REPÚBLICA DOMINICANA
REGISTRO INMOBILIARIO

CIRCULAR NO. 1

Circular de respuestas: Comparación de Precios No. RI-CP-BS-2023-005. Adquisición de solución de video vigilancia para la nueva nave de archivo del Registro Inmobiliario.

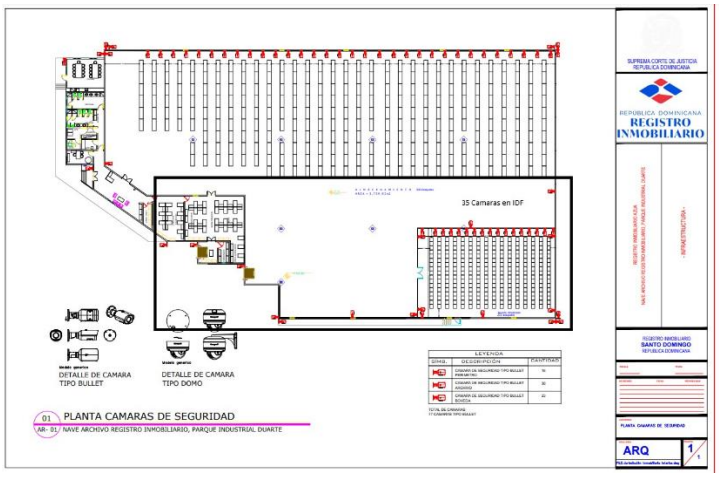
1. **En qué zona del área de bóveda (nave) podemos instalar un IDF para agrupar las 35 cámaras marcadas.?**

Respuesta 1: La instalación del IDF se debe instalar en la parte inferior del pasillo de bóveda (descrita en plano).
